**Forum mondial de l'harmonisation  
des Règlements concernant les véhicules**

**125<sup>e</sup> session**

**Détection de la présence d'usagers de la route vulnérables à proximité du véhicule :****Règlement ONU n° 46 (Systèmes de vision indirecte)****Proposition de complément 1 à la série 05 d'amendements  
au Règlement ONU n° 46 (Systèmes de vision indirecte)****Communication de l'expert de l'Organisation internationale  
des constructeurs d'automobiles\***

Figure a) : Rétroviseur extérieur traditionnel

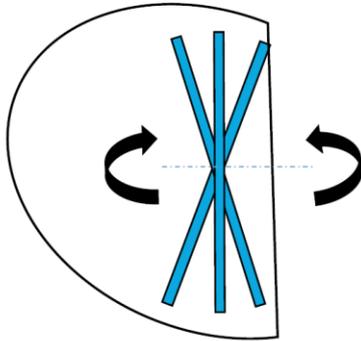
2. Pour les rétroviseurs des classes II à VII, il n'est possible d'avoir une surface réfléchissante débordant du boîtier que dans des positions de réglage particulières. Dans ce cas, la surface réfléchissante doit s'effacer dans le boîtier de protection si une force de 50 N est appliquée. Cette prescription ne peut être respectée par les miroirs dont la surface réfléchissante est montée sur le boîtier (sans cadre).

3. Un rétroviseur conçu sans cadre peut avoir une largeur et une hauteur nettement inférieures à celles d'un dispositif traditionnel (jusqu'à 30 %). Cela présente deux avantages principaux : une réduction de la probabilité de collision avec les cyclistes et piétons et une réduction de la résistance aérodynamique ( $c_w$ ).
